北海道防災会議 地震火山対策部会 地震専門委員会

【第2回】 津波浸水想定設定ワーキンググループ

議事(3):第1回津波WGの主な意見と対応

令和3年3月10日(水)

No1:粗度係数の影響検討

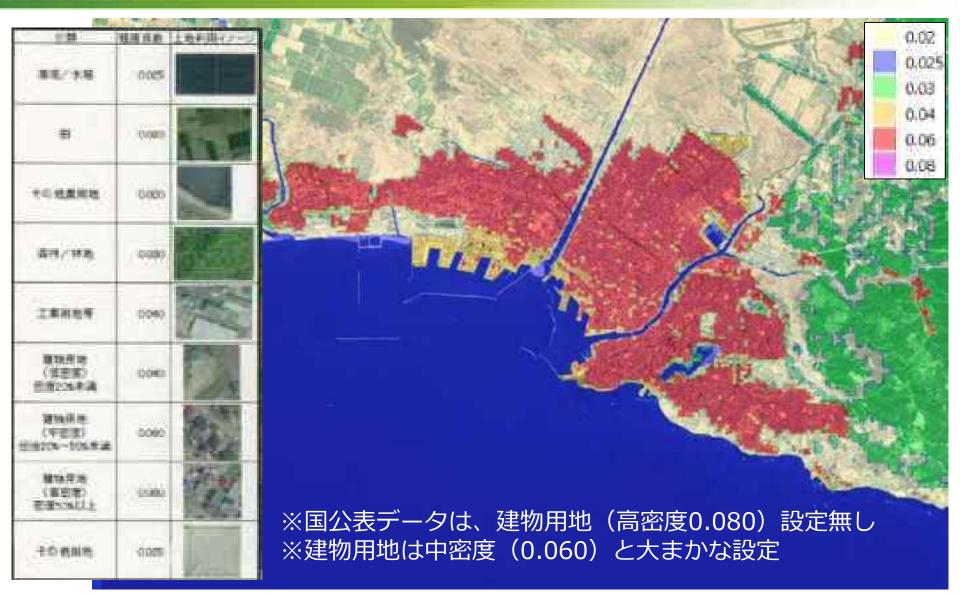
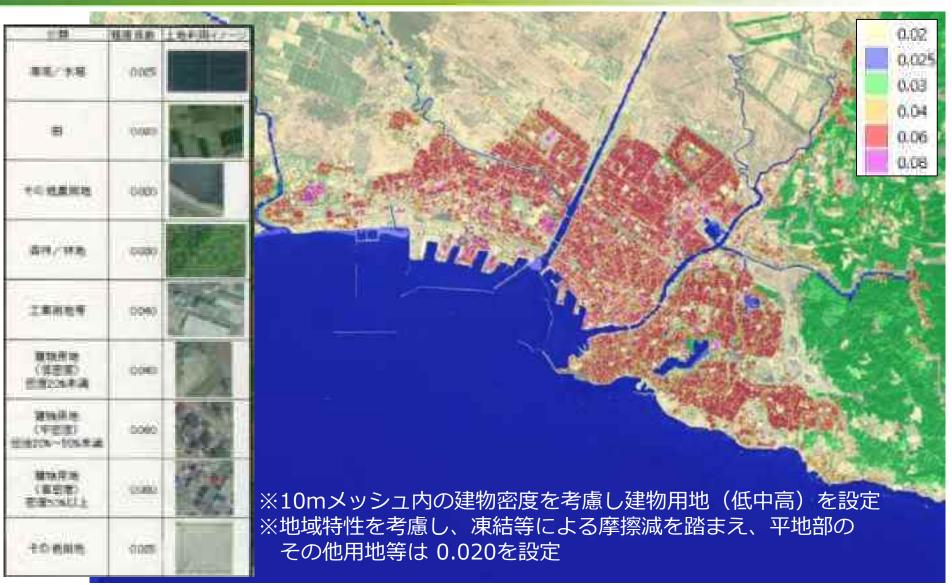
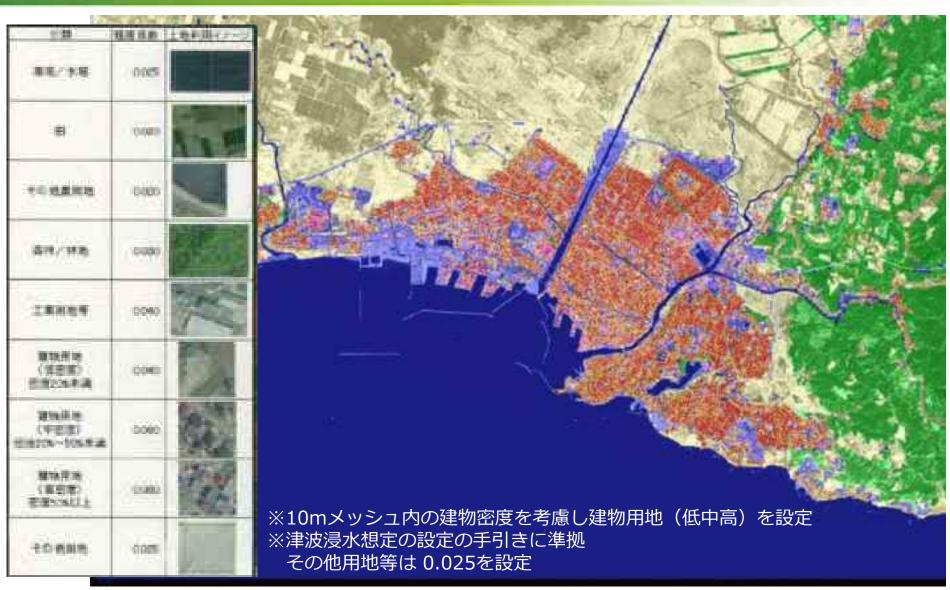
No	主な意見	第1回WG時の返答	対応方針
1	谷岡座長) ・粗度係数は、一般的に東北大学の小谷先生のものを使ってるが、北海道特有として、例えば、釧路などは凍結してしまい粗度係数が変わっていくのではないかという気がしていて、摩擦抵抗などもなくなってくるのではないかと思う。特に北海道は摩擦係数が非常に低くなったりする可能性もあるので、不確実性の一部として粗度係数変えてみて、一体どれぐらい変わるのかというのを確認してくれればと思う。	事務局) ・地域特性として、まさしく北海道はそういう状況にあるので、どこかのモデル地区で粗度係数を可変させて、シミュレーションした検討結果を提示したい。	モデル地区を設定し、凍結による浸水予測結果への影響を検証する。
2	谷岡座長) ・河川流量について、北海道の川では冬の雪解けのときの流量が多くなるので考慮して欲しい。	事務局) ・了解した。	流量観測の結果を整理したうえで、対象河川を設定のうえ雪解けの流況を考慮した検証を行う。
3	谷岡座長) ・構造物で75%沈下について、75%沈下とゼロとあるが、これを50%にするとか、ちょっと残っているとかに変えてみると、ある部分では浸水してぐっと奥まで入ったり、ある部分はしなかったりというパターンを作れると思うので、それを検討して欲しい。それも不確実性に入る。	事務局) ・モデル地区を選定して、 何パターンかという形で検 討する。	モデル地区を設定し、構造物の破壊条件を変えた場合の影響を検証する。

B:検討①一定値 (0.025m^{-1/3·s})

C:検討②:建物密度考慮 (その他用地:0.020)

D:検討③:建物密度考慮 (手引き準拠)
